Dijkverbetering Saeftinghe 2

Dijktraject Melopolder, Kleine
Molenpolder en de Kruispolder

erratum

Dossier : X1675-01-001
Project : Ontwerp dijkvak Saeftinghe 2
Betreft : Erratum bij ontwerpnota Dijkverbetering Saeftinghe 2

Profiel 2

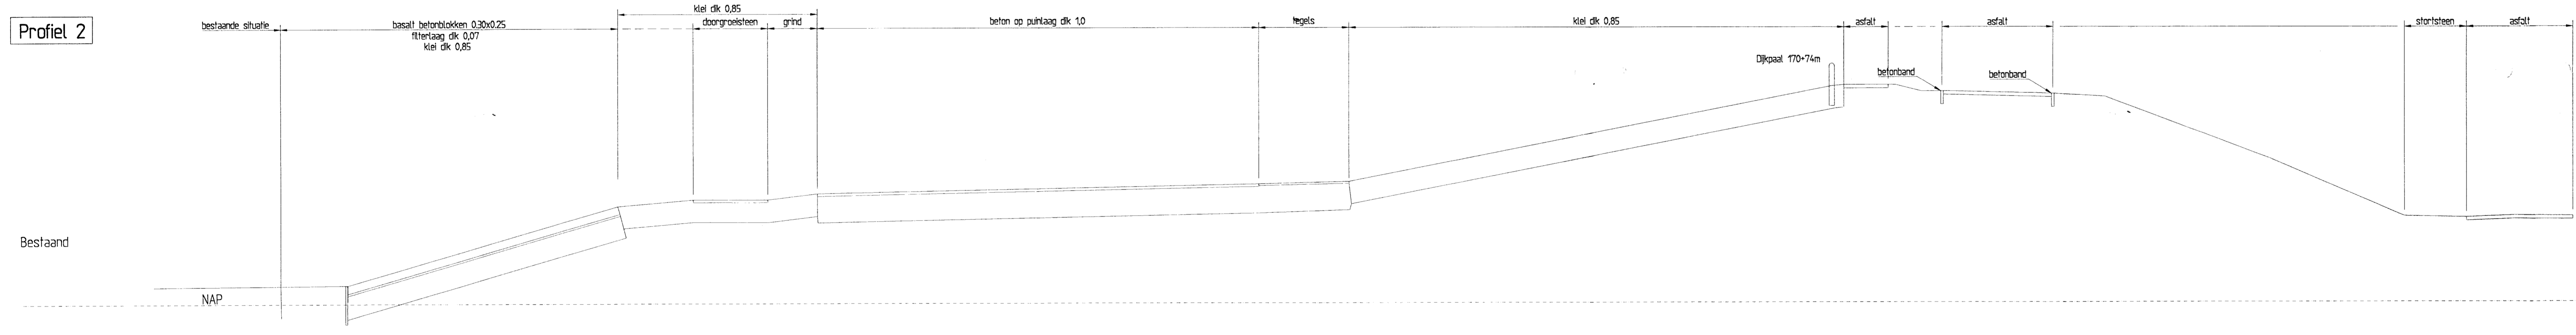
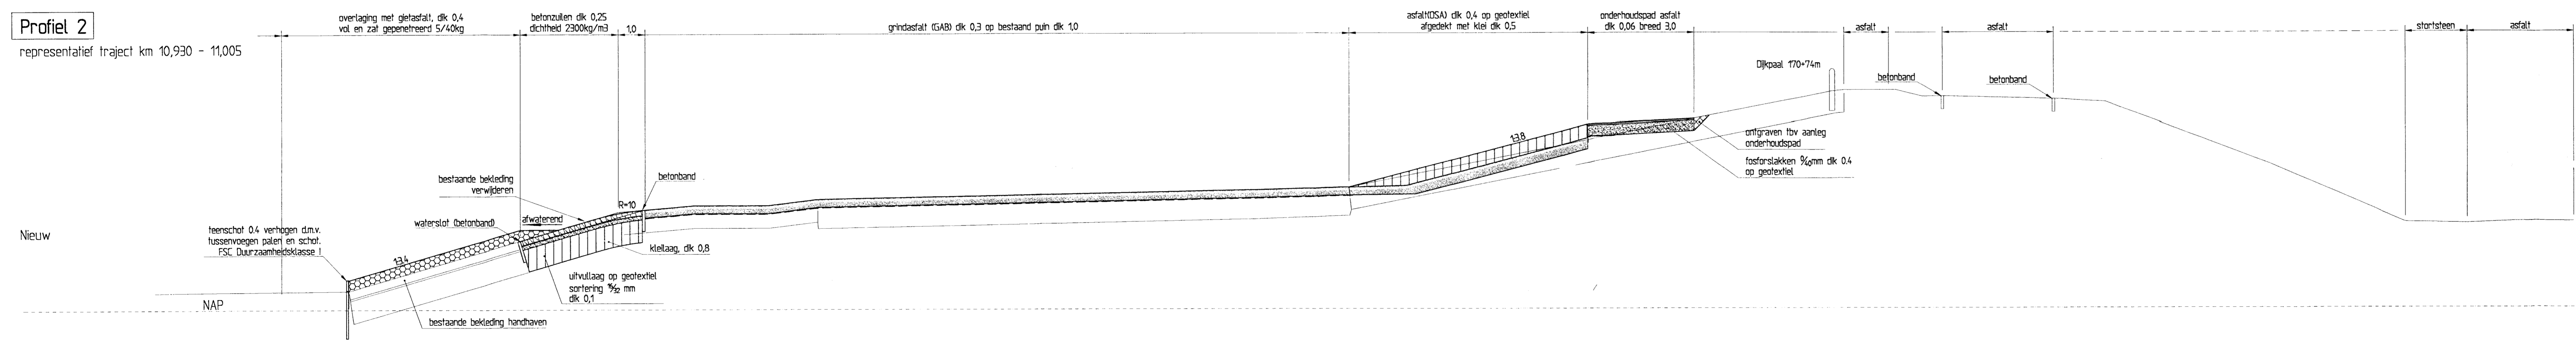
nr. 2005-2004 Profiel 2, nieuwe situatie. Het waterslot bestaat uit een diepstekende betonband (steekt in de onderliggende kleilaag, aan bovenzijde gepenetreerd samen met gepenetreerde breuksteen). In de bestekstekeningen zullen details nader worden uitgewerkt.
